**COME SALVARE
CASELLE**

Caselle d'Erbe, 30.08.2013

“Collassamenti” delle pareti Discarica Siberie - INTEGRAZIONE

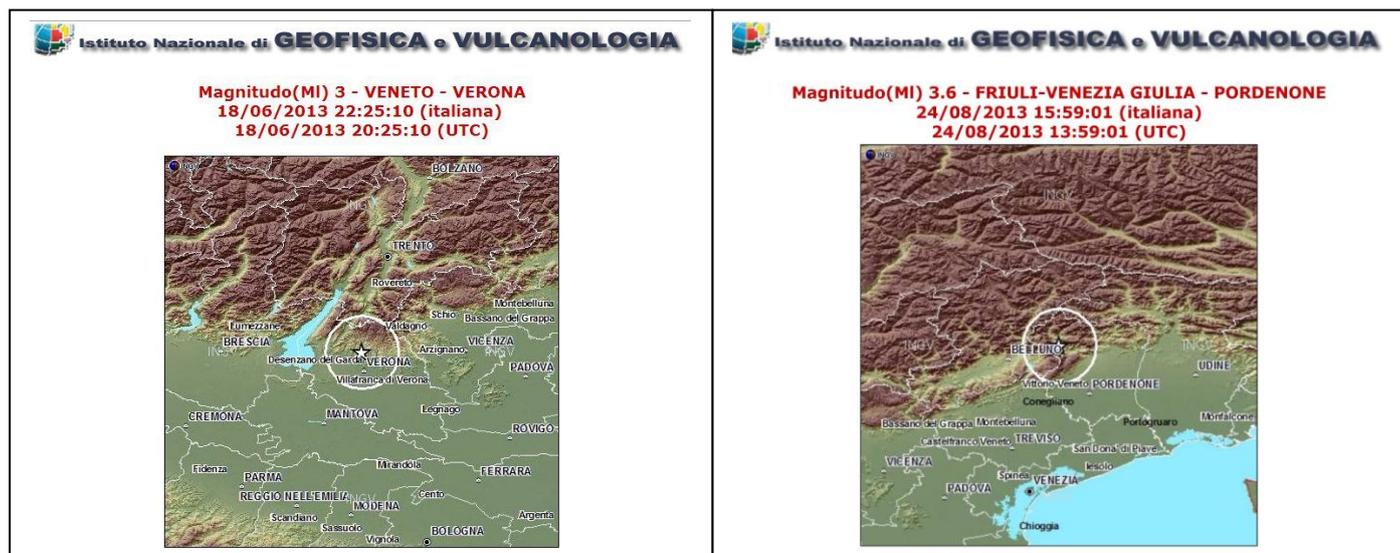
Anche da questo altro punto di vista... pare sia evidente che sia stata alzata la quota della ghiaia che è alla base della parete, ed è forse solo per aumentare l'azione contenitiva del "puntello"... che sia stata aumentata la ghiaia nella zona dove si era verificato il "collassamento" di martedì 27 Agosto.

Il sottoscritto ritiene che l'azione più corretta - per ripristinare la stabilità dell'argilla - sarebbe stata quella di **asportare tutto il materiale "ammalorato"** e che era scivolato verso il fondo della Discarica, poi indagare sulle cause del "collassamento" e dopo ripristinare lo strato di argilla su materiale idoneo.

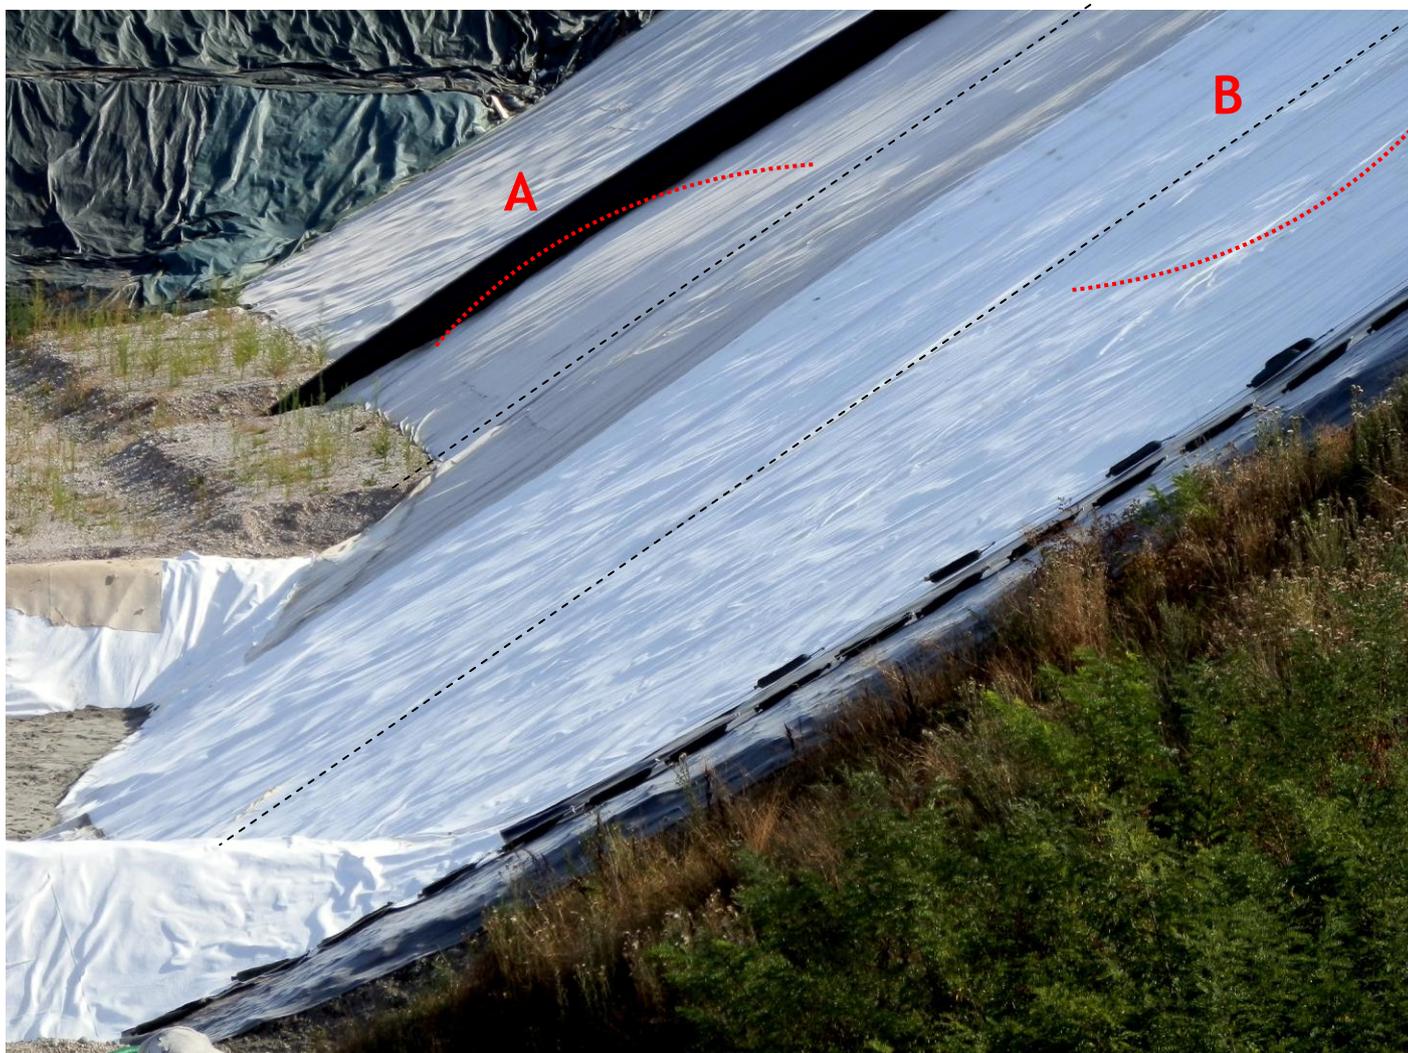
La questione "dreni" merita una nota aggiuntiva, perché come è ben evidente da questa sottostante foto se il "terreno naturale (alluvioni ghiaiose sabbiose)" ha il colore del materiale che si vede sul fondo della discarica e nei primi due metri della parete causa approfondimento dello scavo sul fondo dell'ex Cava e anche i "dreni" hanno un colore simile al "terreno naturale (alluvioni ghiaiose sabbiose)"... grigio chiaro.

Tutto il resto del materiale che si vede sulla parete della Discarica ha il colore del terreno vegetale che era stato recuperato dallo scoticamento del fondo dell'ex Cava ed utilizzato per la risagomatura della pareti... che è un materiale incoerente ma sensibilissimo all'acqua che lo trasforma immediatamente in fango e che, dalla Commissione VIA è stato essere definito quale essere del "materiale fine" che deve essere asportato da tutte le pareti della Discarica, perché troppo sensibile all'umidità.
